工事計画認可申請書の一部補正について

平成 25 年 9 月 27 日付け原管発官 25 第 226 号をもって申請しました工事計画認可申請書（平成 30 年 12 月 13 日付け原管発官 30 第 174 号，令和元年 7 月 5 日付け原管発官 R1 第 30 号，令和 2 年 9 月 25 日付け原管発管 R2 第 137 号にて一部補正）について，別紙のとおり一部補正します。

平成 25 年 9 月 27 日付け原管発官 25 第 226 号にて申請した工事計画認可申請書（平成 30 年 12 月 13 日付け原管発官 30 第 174 号，令和元年 7 月 5 日付け原管発官 R1 第 30 号，令和 2 年 9 月 25 日付け原管発管 R2 第 137 号にて一部補正）について，誤記修正及び記載の適正化を行うため補正する。

【V-2-2-別添2-1 隣接建屋による影響を考慮した地震応答計算及び建物・構築物の耐震性についての計算書】

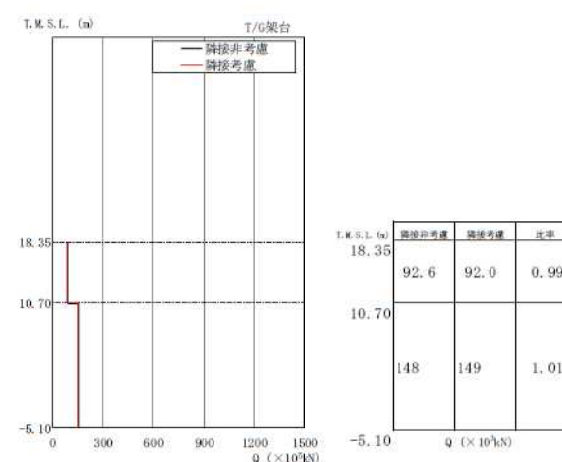
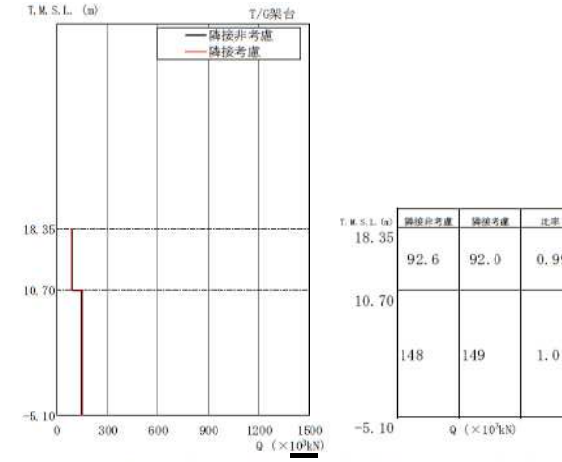
補正前	補正後	備考
<p>1.1 位置 原子炉建屋，コントロール建屋，タービン建屋及び廃棄物処理建屋の設置位置を図1-1に示す。</p>  <p>K7 ① V-2-2-別添2-1 R1</p> <p>図1-1 原子炉建屋，コントロール建屋，タービン建屋及び廃棄物処理建屋の設置位置</p> <p>2</p>	<p>1.1 位置 原子炉建屋，コントロール建屋，タービン建屋及び廃棄物処理建屋の設置位置を図1-1に示す。</p>  <p>K7 ① V-2-2-別添2-1 R2</p> <p>図1-1 原子炉建屋，コントロール建屋，タービン建屋及び廃棄物処理建屋の設置位置</p> <p>2</p>	<p>記載の適正化</p>

【V-2-5-3-1-2 残留熱除去系ポンプの耐震性についての計算書】

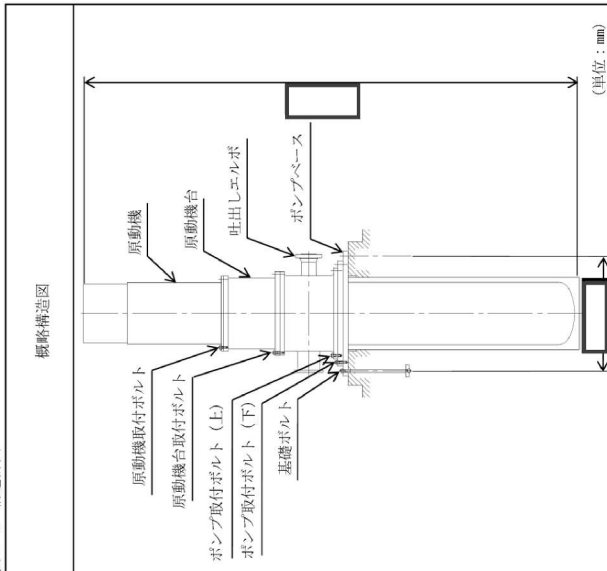
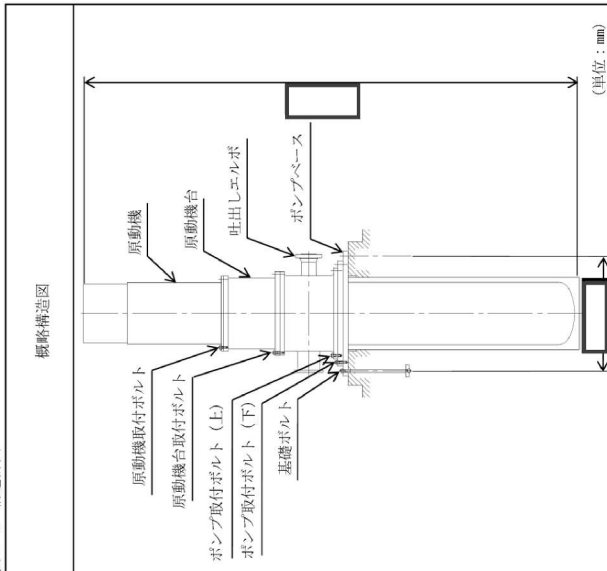
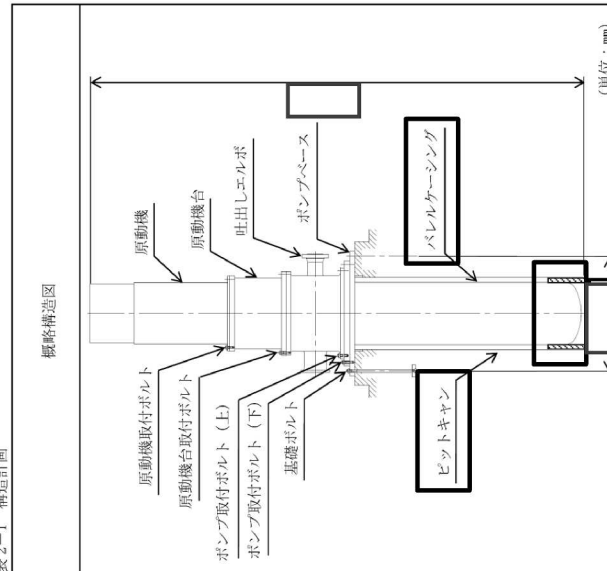
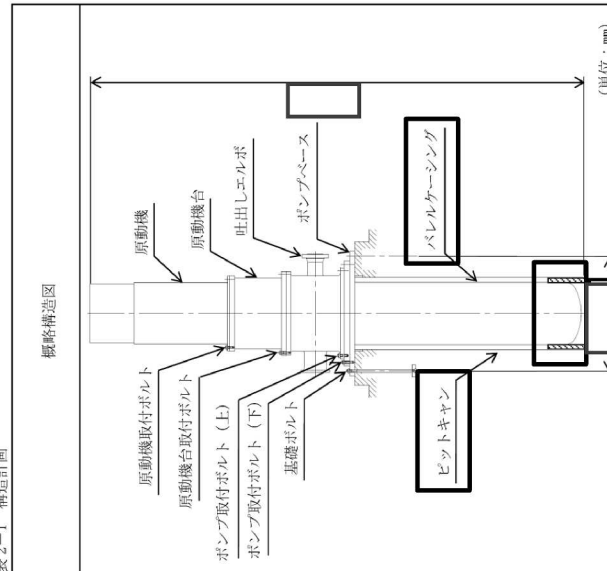
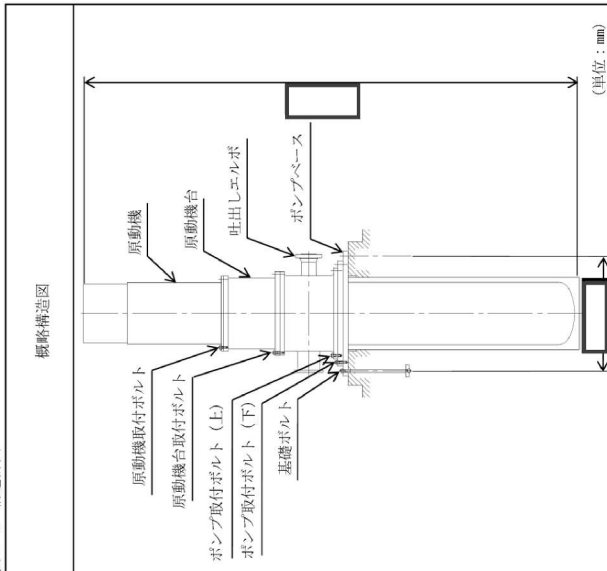
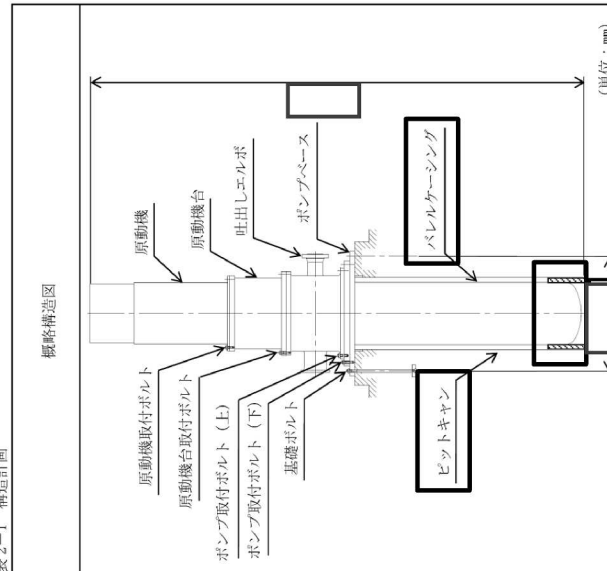
補正前	補正後	備考						
<p style="text-align: center;">K7 ① V-2-5-3-1-2 R1</p> <p style="text-align: center;">表 2-1 構造計画</p> <table border="1" style="width: 100%; border-collapse: collapse;"> <tr> <td style="width: 30%; vertical-align: top;"> <p>計画の概要</p> <p>基礎・支持構造</p> <p>ポンプはポンプベースに固定され、ポンプベースは基礎ボルトで基礎に据え付ける。</p> </td> <td style="width: 30%; vertical-align: top;"> <p>主体構造</p> <p>ターボ形 (ターボ形たて軸ポンプ)</p> </td> <td style="width: 40%; vertical-align: top;"> <p>概略構造図</p> </td> </tr> </table> <p style="text-align: center;">2</p>	<p>計画の概要</p> <p>基礎・支持構造</p> <p>ポンプはポンプベースに固定され、ポンプベースは基礎ボルトで基礎に据え付ける。</p>	<p>主体構造</p> <p>ターボ形 (ターボ形たて軸ポンプ)</p>	<p>概略構造図</p>	<p style="text-align: center;">K7 ① V-2-5-3-1-2 R2</p> <p style="text-align: center;">表 2-1 構造計画</p> <table border="1" style="width: 100%; border-collapse: collapse;"> <tr> <td style="width: 30%; vertical-align: top;"> <p>計画の概要</p> <p>基礎・支持構造</p> <p>ポンプはポンプベースに固定され、ポンプベースは基礎ボルトで基礎に据え付ける。 ピットキャン下部とバレルケーシングの間には、<u>ピットキャン</u>が充填される。</p> </td> <td style="width: 30%; vertical-align: top;"> <p>主体構造</p> <p>ターボ形 (ターボ形たて軸ポンプ)</p> </td> <td style="width: 40%; vertical-align: top;"> <p>概略構造図</p> </td> </tr> </table> <p style="text-align: center;">2</p>	<p>計画の概要</p> <p>基礎・支持構造</p> <p>ポンプはポンプベースに固定され、ポンプベースは基礎ボルトで基礎に据え付ける。 ピットキャン下部とバレルケーシングの間には、<u>ピットキャン</u>が充填される。</p>	<p>主体構造</p> <p>ターボ形 (ターボ形たて軸ポンプ)</p>	<p>概略構造図</p>	<p style="text-align: center;">記載の適正化</p> <p style="text-align: center;">記載の適正化</p>

<p>計画の概要</p> <p>基礎・支持構造</p> <p>ポンプはポンプベースに固定され、ポンプベースは基礎ボルトで基礎に据え付ける。</p>	<p>主体構造</p> <p>ターボ形 (ターボ形たて軸ポンプ)</p>	<p>概略構造図</p>						
<p>計画の概要</p> <p>基礎・支持構造</p> <p>ポンプはポンプベースに固定され、ポンプベースは基礎ボルトで基礎に据え付ける。 ピットキャン下部とバレルケーシングの間には、<u>ピットキャン</u>が充填される。</p>	<p>主体構造</p> <p>ターボ形 (ターボ形たて軸ポンプ)</p>	<p>概略構造図</p>

【V-2-9-3-1-1 燃料取替床ブローアウトパネルの耐震性についての計算書】

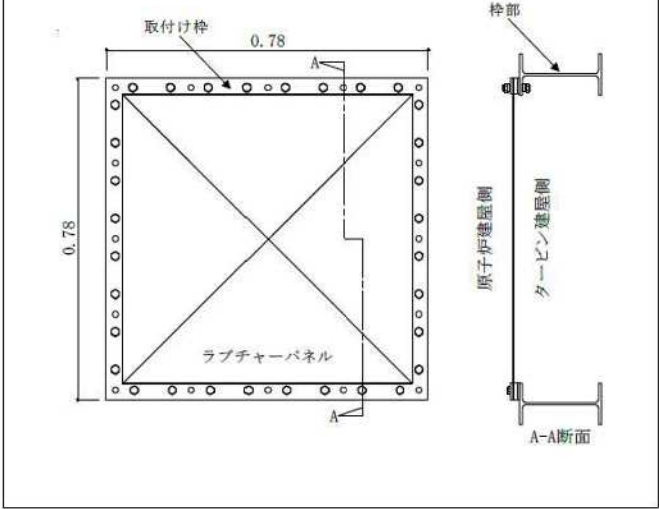
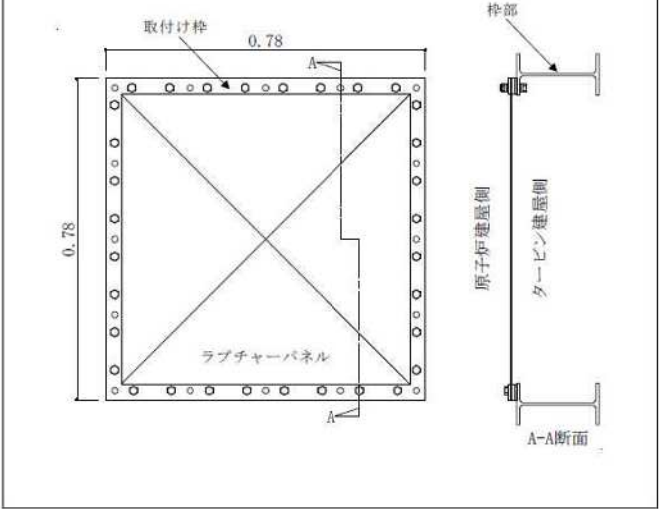
補正前	補正後	備考																				
<p style="text-align: center;">表 2-1 オペフロ BOP 構造計画 計画の概要</p> <table border="1" style="width: 100%; border-collapse: collapse;"> <thead> <tr> <th style="width: 50%;">主体構造</th> <th style="width: 50%;">支持構造</th> </tr> </thead> <tbody> <tr> <td> <ul style="list-style-type: none"> ・パネル本体部 ・枠部 <p>オペフロ BOP は、パネル本体部、パネルを原子炉建屋原子炉区域（二次格納施設）の壁に設置する枠部より構成される設備である。</p> </td> <td> <p>オペフロ BOP は、十分な強度を有する構造とし、原子炉建屋原子炉区域（二次格納施設）の壁に枠部とクリップにより据付けられる。</p> </td> </tr> <tr> <td>材料 SS400</td> <td></td> </tr> <tr> <td>作動方式 クリップ式（18 個）</td> <td></td> </tr> <tr> <td>クリップ仕様 材質 SUS304</td> <td></td> </tr> </tbody> </table> <p style="text-align: center;">概略構造図（単位：m）</p> <p style="text-align: center;">4</p>	主体構造	支持構造	<ul style="list-style-type: none"> ・パネル本体部 ・枠部 <p>オペフロ BOP は、パネル本体部、パネルを原子炉建屋原子炉区域（二次格納施設）の壁に設置する枠部より構成される設備である。</p>	<p>オペフロ BOP は、十分な強度を有する構造とし、原子炉建屋原子炉区域（二次格納施設）の壁に枠部とクリップにより据付けられる。</p>	材料 SS400		作動方式 クリップ式（18 個）		クリップ仕様 材質 SUS304		<p style="text-align: center;">表 2-1 オペフロ BOP 構造計画 計画の概要</p> <table border="1" style="width: 100%; border-collapse: collapse;"> <thead> <tr> <th style="width: 50%;">支持構造</th> <th style="width: 50%;">主体構造</th> </tr> </thead> <tbody> <tr> <td> <p>オペフロ BOP は、十分な強度を有する構造とし、原子炉建屋原子炉区域（二次格納施設）の壁に枠部とクリップにより据付けられる。</p> </td> <td> <ul style="list-style-type: none"> ・パネル本体部 ・枠部 <p>オペフロ BOP は、パネル本体部、パネルを原子炉建屋原子炉区域（二次格納施設）の壁に設置する枠部より構成される設備である。</p> </td> </tr> <tr> <td>材料 SS400</td> <td></td> </tr> <tr> <td>作動方式 クリップ式（18 個）</td> <td></td> </tr> <tr> <td>クリップ仕様 材質 SUS304</td> <td></td> </tr> </tbody> </table> <p style="text-align: center;">概略構造図（単位：m）</p> <p style="text-align: center;">4</p>	支持構造	主体構造	<p>オペフロ BOP は、十分な強度を有する構造とし、原子炉建屋原子炉区域（二次格納施設）の壁に枠部とクリップにより据付けられる。</p>	<ul style="list-style-type: none"> ・パネル本体部 ・枠部 <p>オペフロ BOP は、パネル本体部、パネルを原子炉建屋原子炉区域（二次格納施設）の壁に設置する枠部より構成される設備である。</p>	材料 SS400		作動方式 クリップ式（18 個）		クリップ仕様 材質 SUS304		<p>記載の適正化</p>

【V-2-10-2-3-3 止水堰の耐震性についての計算書】

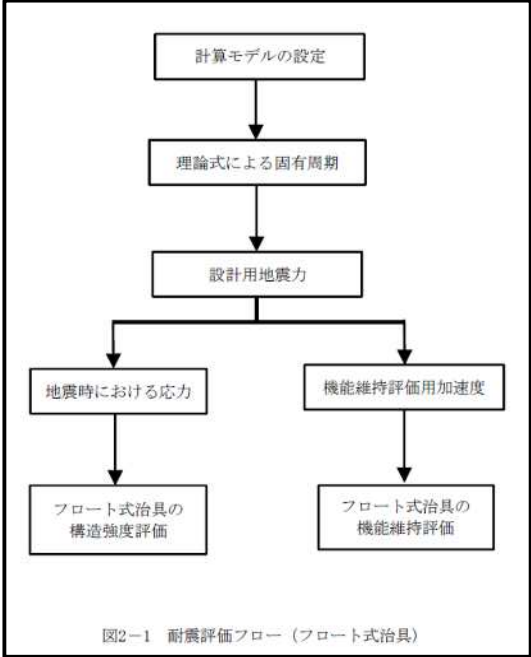
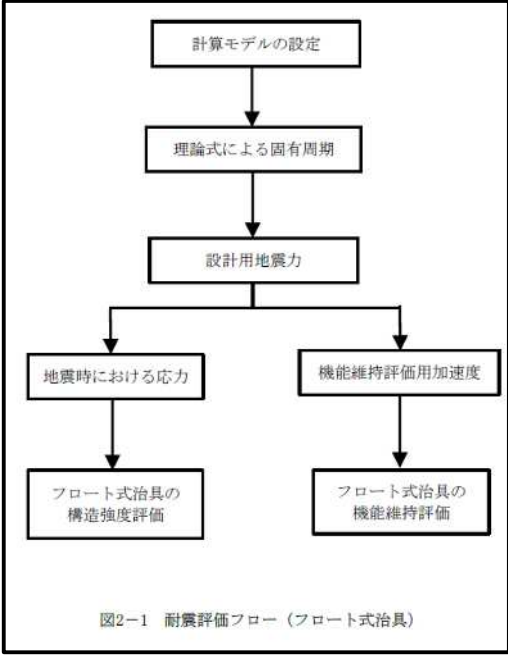
補正前	補正後	備考																																																
<div style="text-align: center;">表 4-8 アンカーボルトの短期許容荷重</div> <table border="1" style="margin: 0 auto; border-collapse: collapse;"> <thead> <tr> <th rowspan="2">材料</th> <th colspan="2">短期許容荷重</th> </tr> <tr> <th>引張り (kN)</th> <th>せん断 (kN)</th> </tr> </thead> <tbody> <tr> <td>SS400</td> <td style="text-align: center;">25.6</td> <td style="text-align: center;">14.4</td> </tr> </tbody> </table> <p>4.3.3 鉄筋コンクリート製堰の許容限界</p> <p>(1) コンクリート</p> <p>鉄筋コンクリート構造計算規準・同解説「許容応力度設計法」(（社）日本建築学会, 1999 改定)に基づき算定したコンクリートの短期許容応力度を表 4-9 に示す。</p> <div style="text-align: center;">表 4-9 コンクリートの短期許容応力度</div> <table border="1" style="margin: 0 auto; border-collapse: collapse;"> <thead> <tr> <th rowspan="2">材料</th> <th colspan="2">短期許容応力度</th> </tr> <tr> <th>圧縮 (N/mm²)</th> <th>せん断 (N/mm²)</th> </tr> </thead> <tbody> <tr> <td>コンクリート</td> <td style="text-align: center;">14.0</td> <td style="text-align: center;">1.05</td> </tr> </tbody> </table> <p>(2) 縦筋</p> <p>鉄筋コンクリート構造計算規準・同解説「許容応力度設計法」(（社）日本建築学会, 1999 改定)に基づき算定した、縦筋の短期許容荷重を表 4-10 に示す。</p> <div style="text-align: center;">表 4-10 縦筋の短期許容荷重</div> <table border="1" style="margin: 0 auto; border-collapse: collapse;"> <thead> <tr> <th rowspan="2">種類</th> <th colspan="2">短期許容荷重</th> </tr> <tr> <th>引張り (kN)</th> <th>せん断 (kN)</th> </tr> </thead> <tbody> <tr> <td>SD295A</td> <td style="text-align: center;">37.4</td> <td style="text-align: center;">37.4</td> </tr> </tbody> </table> <p>(3) アンカーボルト、アンカー筋</p> <p>各種合成構造設計指針・同解説(（社）日本建築学会, 2010 年改定)に基づき算定した短期許容荷重を表 4-11 に示す。</p> <p>なお、引張力を受ける場合においては、アンカーボルトの降伏により決まる許容荷重とコンクリート躯体のコーン状破壊により決まる許容荷重を比較して、いずれか小さい値を採用する。せん断力を受ける場合においては、アンカーボルト母材のせん断強度より決まる許容荷重、定着したコンクリート躯体の支圧強度及びコーン状破壊により決まる許容荷重を比較して、いずれか小さい値を採用する。</p>	材料	短期許容荷重		引張り (kN)	せん断 (kN)	SS400	25.6	14.4	材料	短期許容応力度		圧縮 (N/mm ²)	せん断 (N/mm ²)	コンクリート	14.0	1.05	種類	短期許容荷重		引張り (kN)	せん断 (kN)	SD295A	37.4	37.4	<div style="text-align: center;">表 4-8 アンカーボルトの短期許容荷重</div> <table border="1" style="margin: 0 auto; border-collapse: collapse;"> <thead> <tr> <th rowspan="2">材料</th> <th colspan="2">短期許容荷重</th> </tr> <tr> <th>引張り (kN)</th> <th>せん断 (kN)</th> </tr> </thead> <tbody> <tr> <td>SS400</td> <td style="text-align: center;">25.6</td> <td style="text-align: center;">14.4</td> </tr> </tbody> </table> <p>4.3.3 鉄筋コンクリート製堰の許容限界</p> <p>(1) コンクリート</p> <p>鉄筋コンクリート構造計算規準・同解説「許容応力度設計法」(（社）日本建築学会, 1999 改定)に基づき算定したコンクリートの短期許容応力度を表 4-9 に示す。</p> <div style="text-align: center;">表 4-9 コンクリートの短期許容応力度</div> <table border="1" style="margin: 0 auto; border-collapse: collapse;"> <thead> <tr> <th rowspan="2">材料</th> <th colspan="2">短期許容応力度</th> </tr> <tr> <th>圧縮 (N/mm²)</th> <th>せん断 (N/mm²)</th> </tr> </thead> <tbody> <tr> <td>コンクリート</td> <td style="text-align: center;">14.0</td> <td style="text-align: center;">1.05</td> </tr> </tbody> </table> <p>(2) 縦筋</p> <p>鉄筋コンクリート構造計算規準・同解説「許容応力度設計法」(（社）日本建築学会, 1999 改定)に基づき算定した、縦筋の短期許容荷重を表 4-10 に示す。</p> <div style="text-align: center;">表 4-10 縦筋の短期許容荷重</div> <table border="1" style="margin: 0 auto; border-collapse: collapse;"> <thead> <tr> <th rowspan="2">種類</th> <th colspan="2">短期許容荷重</th> </tr> <tr> <th>引張り (kN)</th> <th>せん断 (kN)</th> </tr> </thead> <tbody> <tr> <td>SD295A</td> <td style="text-align: center;">37.4</td> <td style="text-align: center;">37.4</td> </tr> </tbody> </table> <p>(3) アンカーボルト、アンカー筋</p> <p>各種合成構造設計指針・同解説(（社）日本建築学会, 2010 年改定)に基づき算定した短期許容荷重を表 4-11 に示す。</p> <p>なお、引張力を受ける場合においては、アンカーボルトの降伏により決まる許容荷重と付着力により決まる許容荷重を比較して、いずれか小さい値を採用する。せん断力を受ける場合においては、アンカーボルト母材のせん断強度より決まる許容荷重、定着したコンクリート躯体の支圧強度及びコーン状破壊により決まる許容荷重を比較して、いずれか小さい値を採用する。</p>	材料	短期許容荷重		引張り (kN)	せん断 (kN)	SS400	25.6	14.4	材料	短期許容応力度		圧縮 (N/mm ²)	せん断 (N/mm ²)	コンクリート	14.0	1.05	種類	短期許容荷重		引張り (kN)	せん断 (kN)	SD295A	37.4	37.4	<p>誤記修正</p>
